# COMUNE DI MODENA

**PROGRAMMA DI RIQUALIFICAZIONE URBANA (PRU) IN VARIANTE AL PIANO OPERATIVO COMUNALE (POC) E AL REGOLAMENTO URBANISTICO EDILIZIO (RUE), PER LA RIQUALIFICAZIONE, RECUPERO E RIGENERAZIONE URBANA DEL COMPARTO "EX FONDERIE RIUNITE - D.A.S.T. DISTRETTO PER L'ACCELERAZIONE E LO SVILUPPO DELLA TECNOLOGIA" - VIA CIRO MENOTTI, VIA SANTA CATERINA E VIA MAR IONIO. CONTRODEDUZIONI ALLE OSSERVAZIONI E APPROVAZIONE SENSI ART. 22 COMMA 1, LETT. B) 31 COMMA 4, ART. 35 DELLA LEGGE REGIONALE 20/2000 E ART. 4 DELLA L.R 24/2017.**

# PROGRAMMA DI RIQUALIFICAZIONE URBANA

### RELAZIONE DI CONTRODEDUZIONE ALLE OSSEVAZIONI, RECEPIMENTO DEI PARERI, DICHIARAZIONE DI SINTESI

#### **16.6- Rapporto con il quartiere nella fase attuativa**

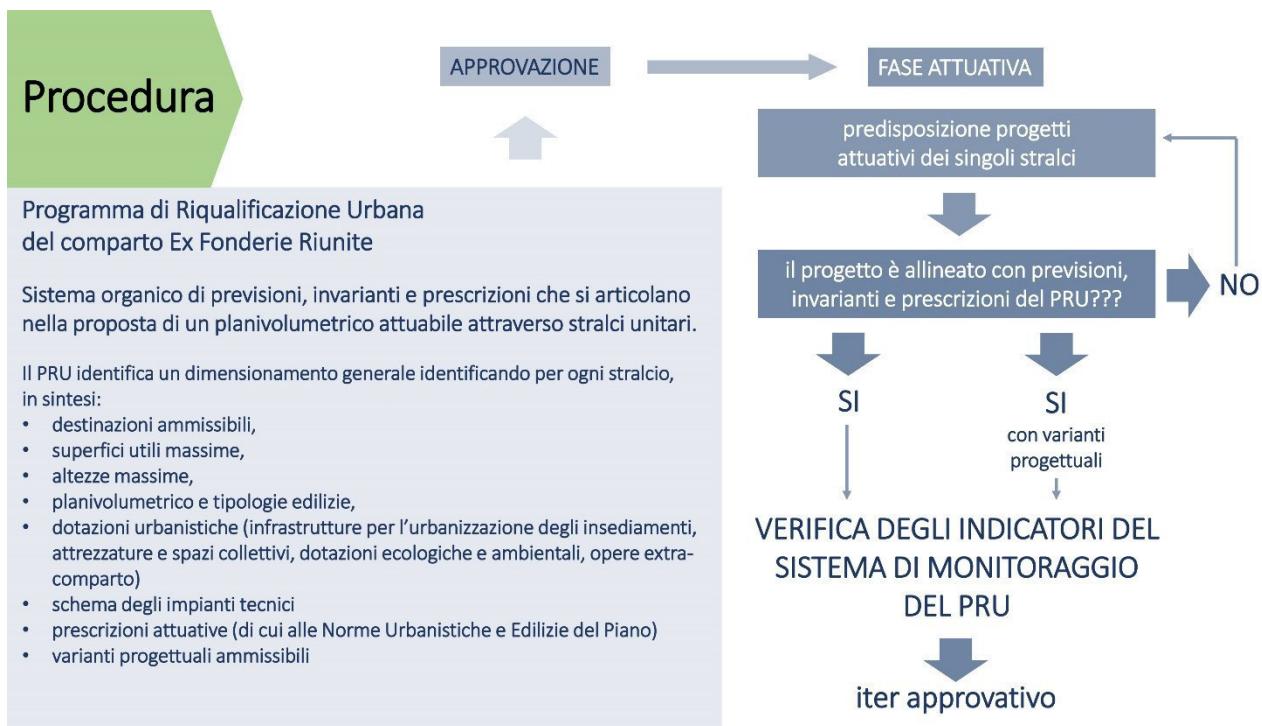
Dovrà essere maggiormente sviluppato e approfondito, anche oltre all'implementazione della rete della mobilità sostenibile prevista.
